ALIMENTATION AMPLI ET PREAMPLI, MUTING SE5100A

| Tolérances générales. Seul striplation Matière | | TITRE SCHEMA AMPLI | |

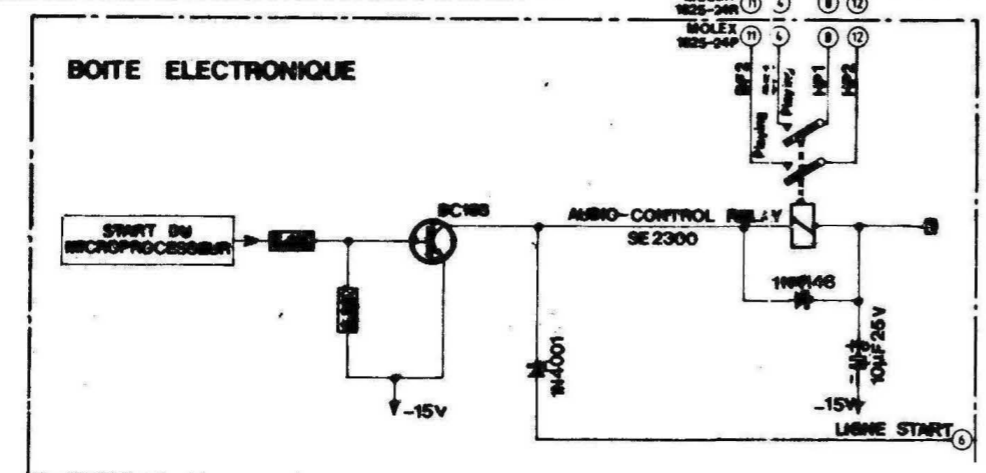
| 2 | Système de commande Audio-control J.B. | 21.12.78 | TT |
| 1 | Supprimé R 5214 → 30K, C 5208 220pF → 470 pF | 18.09.78 | ME |
